PŘIPOMÍNKY K PLÁNOVANÉMU OBCHVATU OBCE KLY

Tímto dokumentem předkládáme naše připomínky a návrhy k plánované trase obchvatu a jejím dopadům. Žádáme, aby byly tyto připomínky pečlivě zváženy a odpovědné instituce se k nim vyjádřily. Naším cílem je, aby výstavba proběhla s co nejmenším dopadem na místní obyvatele a okolní přírodu.

Obr. 1

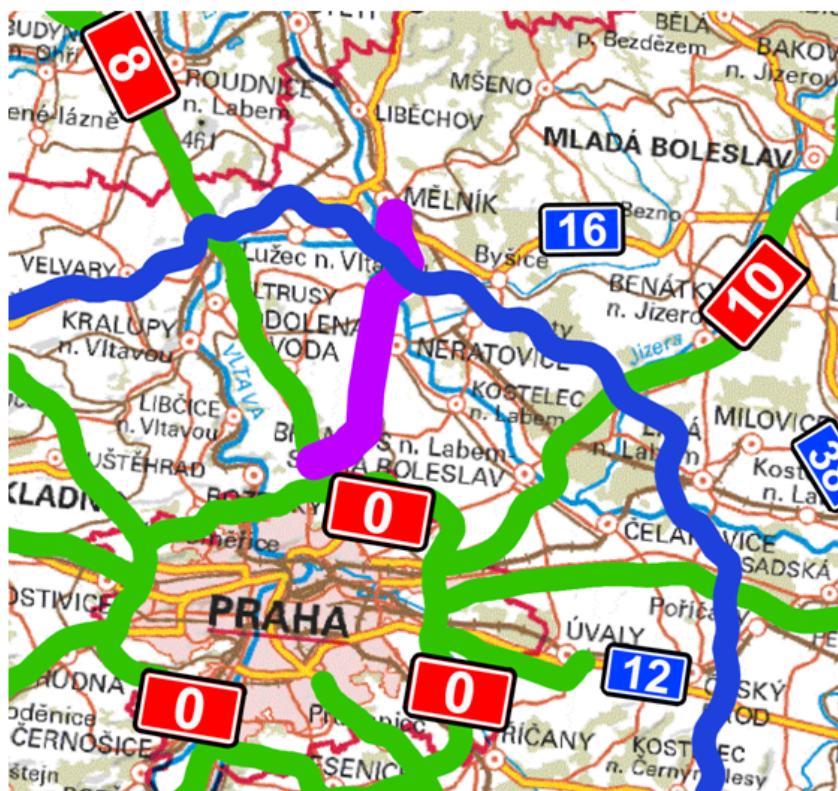
5. **Hluková studie a veřejná diskuse** – Požadujeme včasné zveřejnění výsledků hlukové studie a jejich prodiskutování s veřejností.
6. **Úprava trasy v kritickém úseku** – V úseku 1,6–2,0 km varianty C6 požadujeme prověření možnosti většího odklonění od zástavby a od plánované zástavby dle platného ÚP (Územní plán Kly – úplné znění po Zm.č.2 8/2022) - v lokalitě Za Humny - viz obr. 1
